Nasz znak: IE.7024.11062.2017.PM

Dotyczy: odcinek chodnika w ciągu ul. Tarpanowej na dz. „dr” nr 67/2 obręb 4109 w Szczecinie.

PRZEKROJE CHODNIKA
skala 1:15

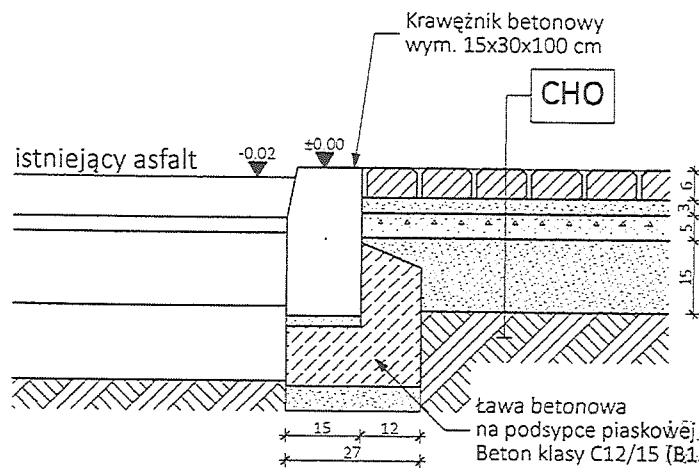
1. Pod nawierzchnie projektowanego chodnika zaprojektować podbudowę z mieszanki kruszywa niezwiązanego 0/31,5mm grubości 15cm.
2. W celu wytworzenia sugerowanego przejścia dla pieszych na długości 4,0m obniżyć istniejący, przeciwległy krawężnik betonowy, do wysokości w świetle +2,0cm, a nawierzchnię chodnika wyregulować wysokościowo.
